1. Produk Diskontinu

Miniature Linear Guide, material : Carbon Steel, SEB, Lainnya

Perubahan Material Produk Miniature Linear Guide dari Carbon Steel ke Stainless Steel

Lampiran 1.

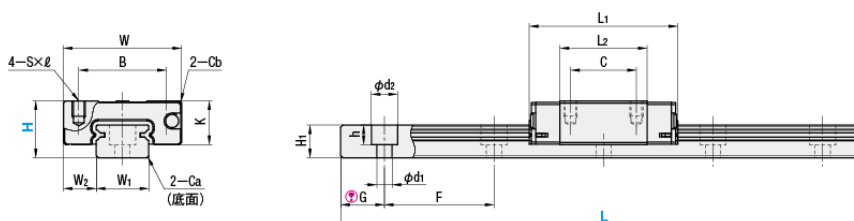
Modifikasi hanya pada Material, dari Carbon Steel ke Stainless Steel (Setara dengan SUS440C).

Tidak ada modifikasi dalam Spesifikasi / Dimensi Produk, Kapasitas beban dan Moment yang diperbolehkan, Standar Akurasi, dan lainnya. Modifikasi hanya pada Material, dari Carbon Steel ke Stainless Steel (Setara dengan SUS440C)

Dimensi	W	L ₁	B	C	S×ℓ	L ₂	K	W ₁	W ₂	H ₁	d ₁ ×d ₂ ×h	F	G
Carbon Steel (SEB10-55)	20	30	15	10	M3×3	19	7.8	9	5.5	5.5	3.5×6×3.5	20	7.5
Stainless Steel (SSEB10-55)	20	30	15	10	M3×3	19	7.8	9	5.5	5.5	3.5×6×3.5	20	7.5
Allowable Load Capacity and Allowable Moment	Basic Load Capacity		Allowable Static Moment										
	C (Dynamic) kN	Co (Static) kN	M _A N·m	M _B N·m	M _C N·m								
Carbon Steel (SEB10-55)	1.5	2.5	5.1	5.1	10.2								
Stainless Steel (SSEB10-55)	1.5	2.5	5.1	5.1	10.2

[Carbon Steel] S E B 10 - 55 ⇒ [Stainless Steel] S S E B 10 - 55

[Carbon steel] R E B 10 - 55 ⇒ [Stainless Steel] R S E B 10 - 55
